Osoitetietojen nimeäminen Sammakkajärven alueella

Tekninen lautakunta 11.02.2025 § 9

Tekninen lautakunta 25.03.2025 § 23
37/08.00.00/2023

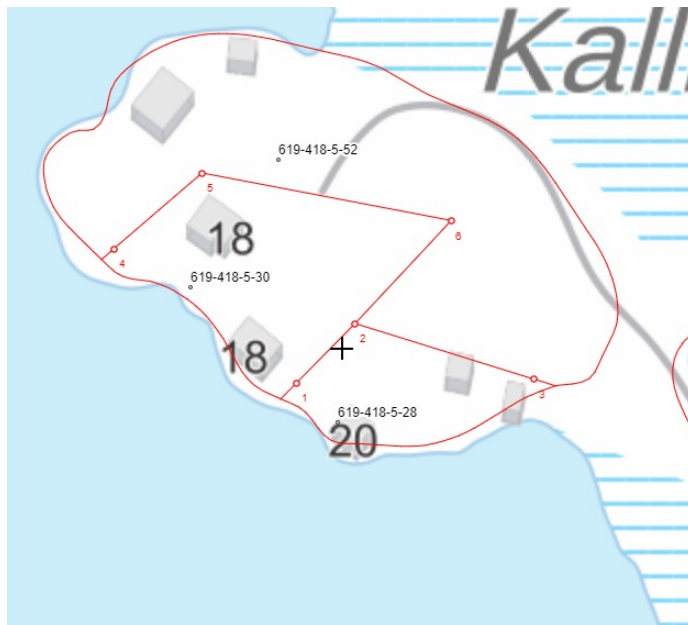
1. Kalliosaarenpolun numeroiden kääntämistä päinvastaiseen järjestykseen alla olevan ehdotuksen mukaisesti
619-418-5-52 olisi numero 20
619-418-5-30 olisi numero 18 (ei muuteta)
619-418-5-28 olisi numero 17
Perustelu: tietä ajettaessa osoitenumerot tulevat tässä ehdotetussa järjestyksessä pienemmästä suurempaan, kuten tienumerot yleensäkin
2. Kalliosaarentie päättyisi Kalliosaareen, eli uusi Kalliosaarenpolku-nimeke poistuisi.

Perustelu: Olisi loogista, että Kalliosaarentie päättyisi Kalliosaareen. Tietä ajattaessa viimeisessä risteyksessä päätöksessä nyt Kalliosaarentienä jatkuva osuus on selvä tieltä kääntyvä sivuhaara (90 asteen kulmassa), kun taas Kalliosaareen menevä tie (pätöksessä nimetty Kalliosaarenpoluksi) jatkuu suoraan. Tämä sivulle kääntyvä haara voitaisiin nimetä esim. Lehdontieksi ko. tien asioita huolella ja aktiivisesti pitkään hoitaneen henkilön mukaan, jonka mökille tie päättyy. Tai sitten esim. joku Silmäkallioon viittaava nimi (Silmäkalliontie on jo olemassa).

Teknisen lautakunnan 11.2.2025 § 9 päätöksessä on perusteltu osoitenumeroinnin ja tiehaaran nimeämisen ratkaisuja Kuntaliiton ohjeistuksen mukaisesti. Haja-asutusalueilla osoitenumerointi perustuu yleisesti etäisyyteen tien alkupisteestä, mikä noudattaa niin sanottua 10-jakojärjestelmää.

Kiinteistön 619-418-5-52 etäisyys risteyksestä on noin 170 metriä, minkä perusteella sen osoitenumeroiksi muodostuu 17. Näin ollen osoitenumeroinnin kasvusuunta vastaa teknisen lautakunnan päätöksen § 9 linjausta.

Valmistelija	tekninen johtaja
Lisätietoja	tekninen johtaja Olli Launonen, puh. 040 641 2077.
Esittelijä	tekninen johtaja
Päätösehdotus	Tekninen lautakunta päättää hylätä oikaisuvaatimuksen.
Päätös	Päätösehdotus hyväksyttiin.
